Dotyczy: **Postępowania o udzielenie zamówienia publicznego pn.: „ Budowa Muzeum Powstania Wielkopolskiego 1918-1919” – postępowanie numer FA.261-4/2023.**

Zamawiający w ww. postępowaniu na podstawie art. 135 ust. 1 i 2 oraz 137 ust. 1 ustawy z dnia 11 września 2019 r. Prawo zamówień publicznych (tj. Dz. U. z 2022 r. poz. 1710 ze zm.) zwanej dalej „Ustawą” lub „Ustawą Pzp”, informuje o pytaniach i wyjaśnieniach do treści Specyfikacji Warunków Zamówienia (SWZ) oraz zmianach SWZ:

Pytania serii 25 z dnia 07.08.2023r.

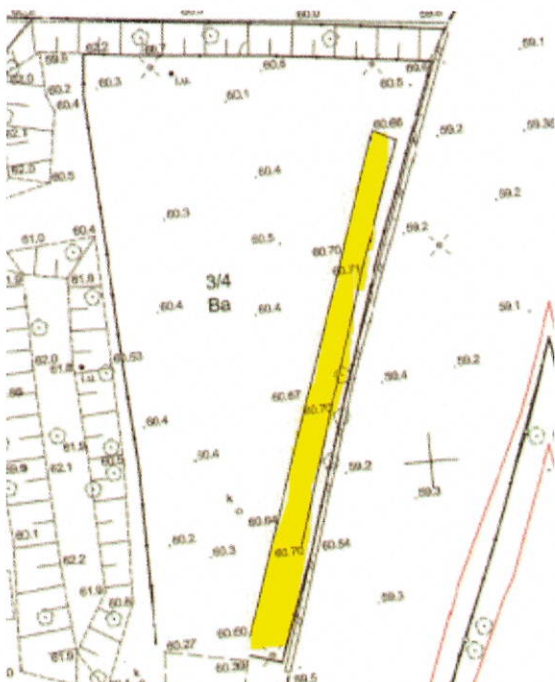
10. Podczas wizji lokalnej we wschodniej części terenu zauważono ceglany obiekt. Prosimy o informację co to za obiekt oraz jak głęboko jest posadowiony. Prosimy o przekazanie inwentaryzacji tego obiektu.

Projekt rozbiórki obiektów istniejących został przekazany i stanowi element Dokumentacji Projektowej. Dokumentację technologiczną prowadzenia robót rozbiórkowych uwzględniającą przyjęta przez Wykonawcę technologię rozbiórki winien przygotować Wykonawca i w niej określić zakres prac przy pomocy Dokumentacji Projektowej, oględzin oraz wiedzy inżynierskiej.

Jednocześnie Zamawiający wskazuje, iż kwestie objęte zakresem pytania, tj. sposób opisu przedmiotu zamówienia w zakresie robót rozbiórkowych, był objęty zakresem oddalonego w całości zarzutu Odwołania nr 1. Wyrok KIO z dnia 17.08.2023 r. Sygn. KIO 2235/23.

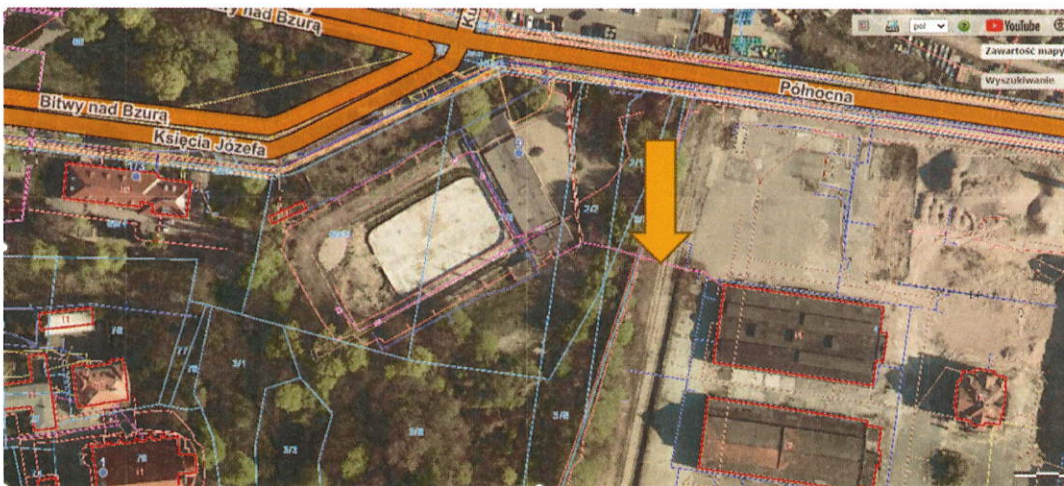
143. Prosimy o potwierdzenie że nie występuje kolizja czynnej sieci ciepłowniczej z planowaną inwestycją i że nie występuje konieczność przekładki sieci ciepłowniczej.

Zgodnie z udostępnioną dokumentacją projektową, w tym formalno-prawną, w szczególności pism:

- TI/T-AKC-7.4-et226/2020

- PROTOKÓŁ Z NARADY KOORDYNACYJNEJ dla sprawy NR ZG-OPK.4105.1611.2021
